改善箇所説明図

基準不適合発生箇所

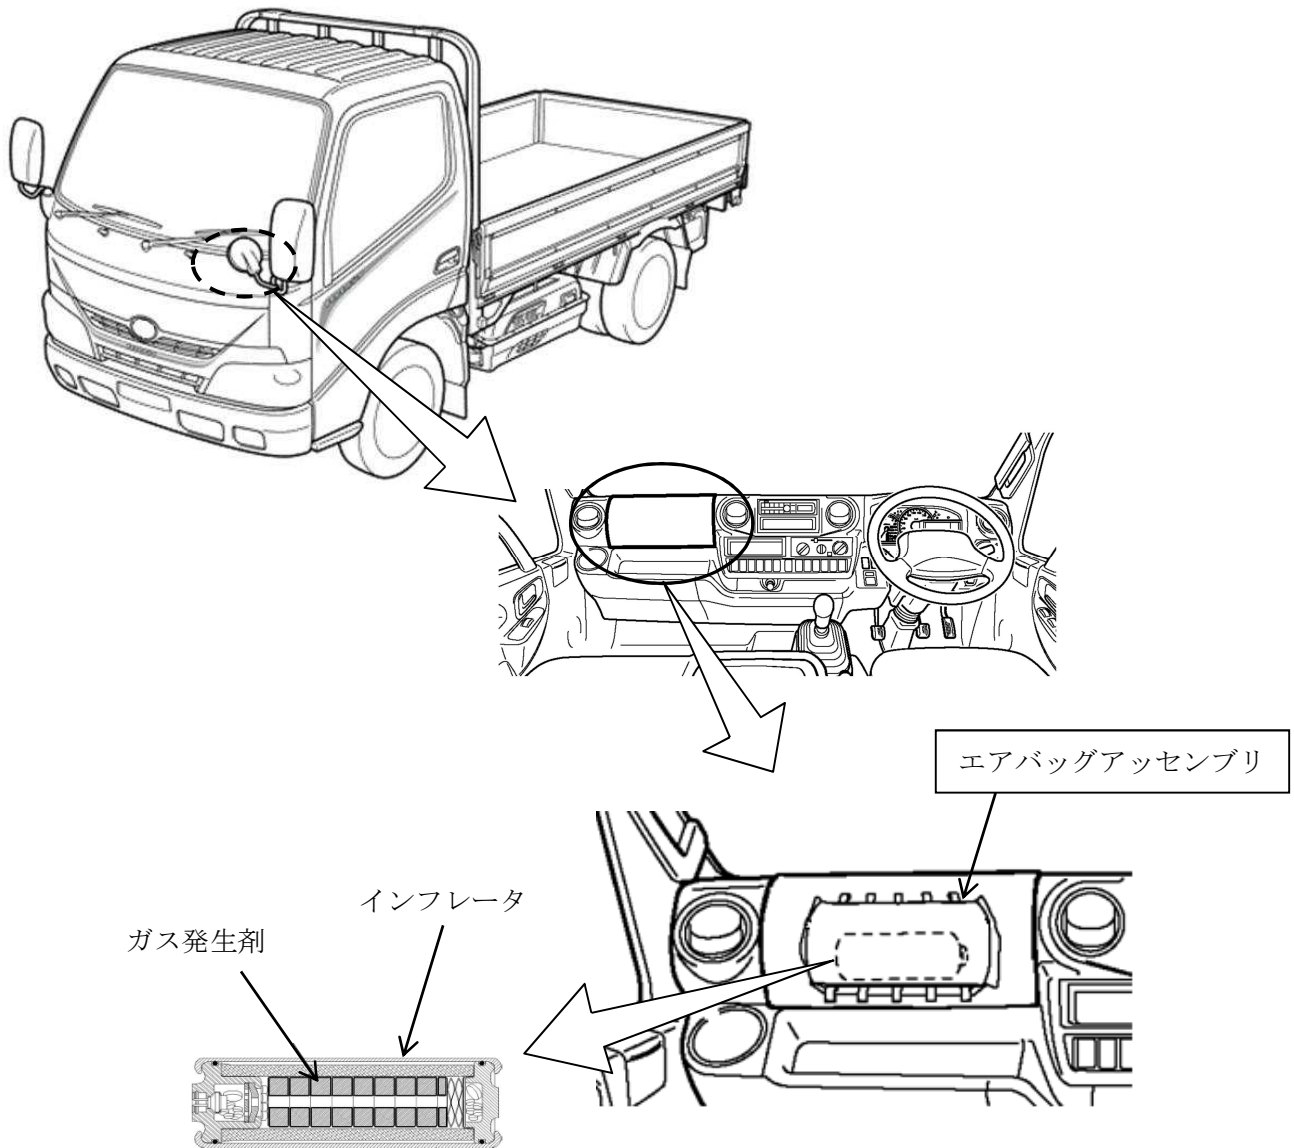
小型トラックの助手席用エアバッグのインフレーター（膨張装置）において、ガス発生剤の吸湿防止が不適切なため、温度および湿度変化の繰り返しによりガス発生剤が劣化することがある。このため、エアバッグ展開時にインフレーター容器が破損するおそれがある。

全車両、予防的措置としてエアバッグアッセンブリを改良品と交換する。

識別：改善済車両には車台番号打刻位置の左側に黄色ペイントを塗布する。
